LAUDO TÉCNICO N. 76/2012/CIP/CAT

Procedimento: SIG n. 05.00008098-5

Órgão Solicitante: Promotoria de Justiça da Comarca de Catanduvas

Natureza da solicitação: Laudo de Vistoria

Ilustração 3: Trinca isolada transversal interligada a uma longitudinal

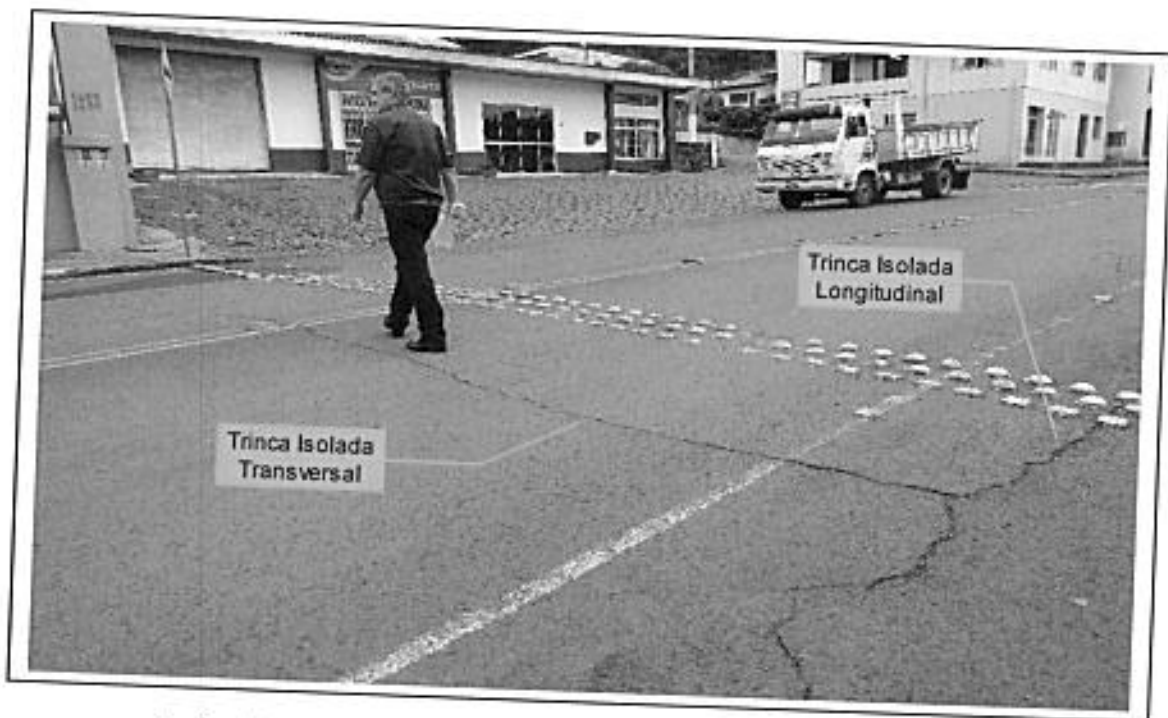
As ilustrações 3 e 4 mostram trincas isoladas, que são indicativos de deficiência na capacidade de suporte da base.

O surgimento de trincas isoladas ou interligadas na pavimentação podem estar associadas a diversos motivos, como fadiga, envelhecimento, reflexão, variação da temperatura etc. As trincas por reflexão surgem quando o trincamento em camadas inferiores propagam-se em direção à superfície, ou seja, são indícios de possível falha na base.
